**„Dodatek č. 1“**  
**ke Smlouvě o dílo - Dodávka expozice vč. instalace Moravian Science**  
**Centre Brno“**  
(ag. č. 024081/14/ARR)

### Změnová koordinační dokumentace slaboproudých a silnoproudých rozvodů - projekt Moravian Science Centre Brno

## Technický list změny č. Kell 01

Změna tras v mezipodlaží expozice, navýšení počtu zásuvek 230V IP65 a kabelů

**Změna tras v mezipodlaze expozice, navýšení počtu zásuvek 230V IP65 a kabelů**

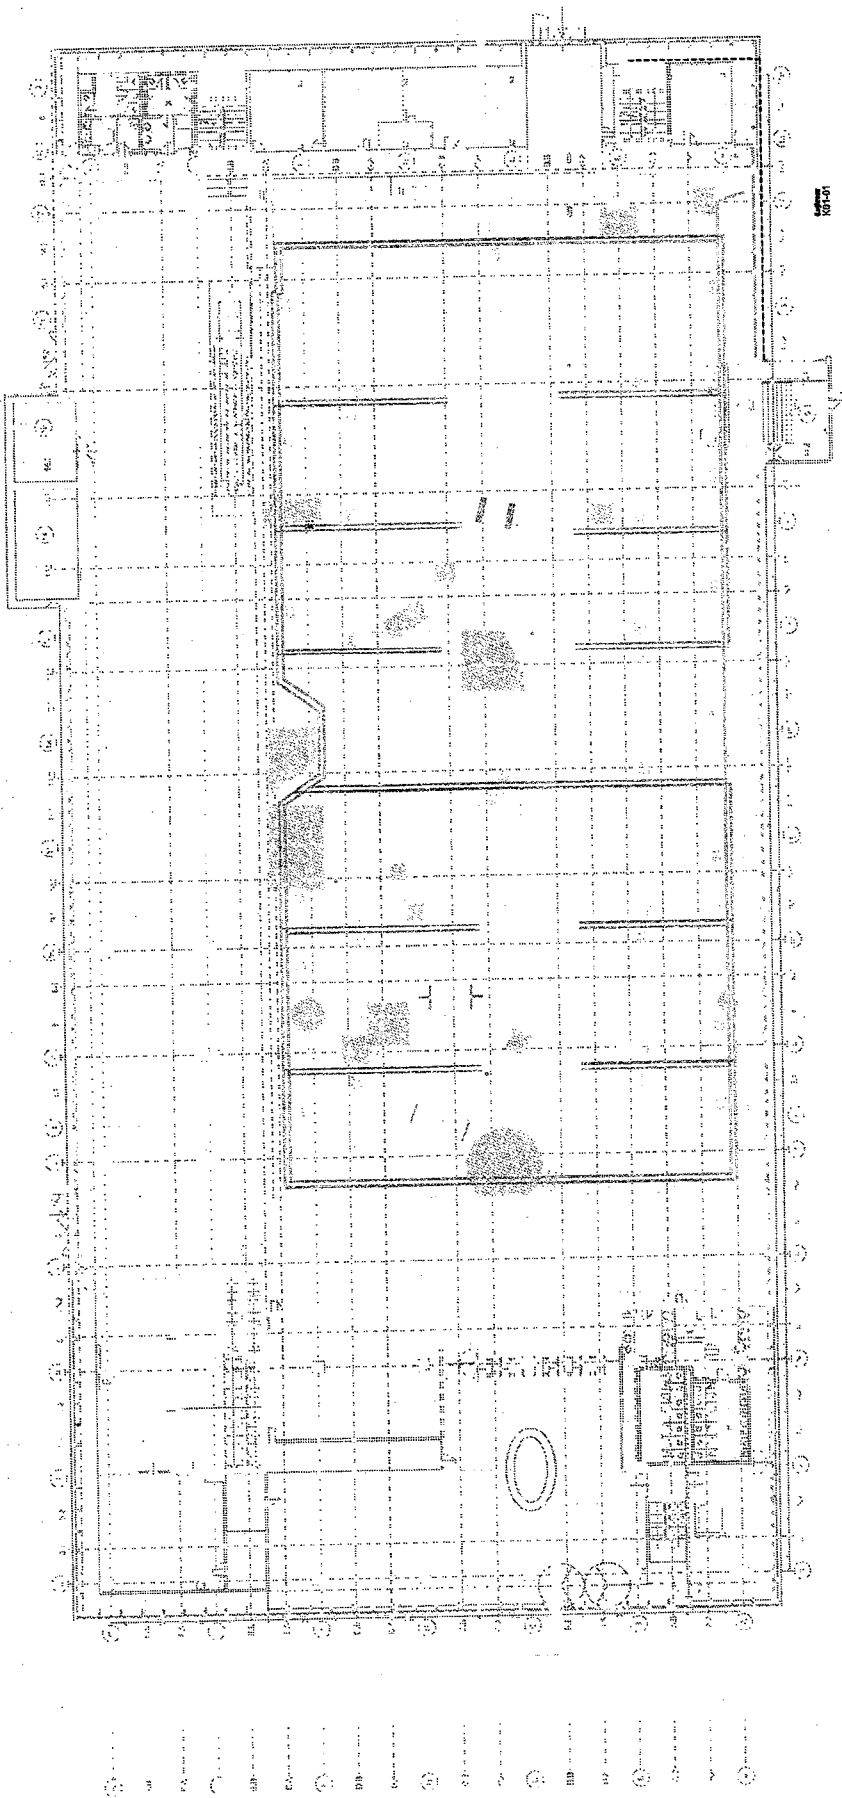
V rámci koordinace profesí při kladení zdvojené podlahy byly položeny žlaby pro vedení kabeláží novým způsobem na základě technického návrhu rozmístění exponátů na ploše. Z technického řešení vyplynula nutnost doplnění 76 ks zásuvek 230V IP 65 a dále kabeláž pro obvody 400V a schází kabely pro obvody 230V.

Žlaby na podlaží pavilonu byly položeny způsobem zakresleným v příloze. Navíc bude v prostoru pavilonu instalováno 76 ks zásuvek 230V IP 65, dále 340m kabelu CXKH J 5x6 mm<sup>2</sup> (pro zásuvkové obvody 400V 32A) a 18 m kabelu CXKH J 5x10 mm<sup>2</sup> (pro zásuvkový obvod 400V 63A). Dále ve výkazu výměr schází 1430 m kabelu CHXH J 3x2,5
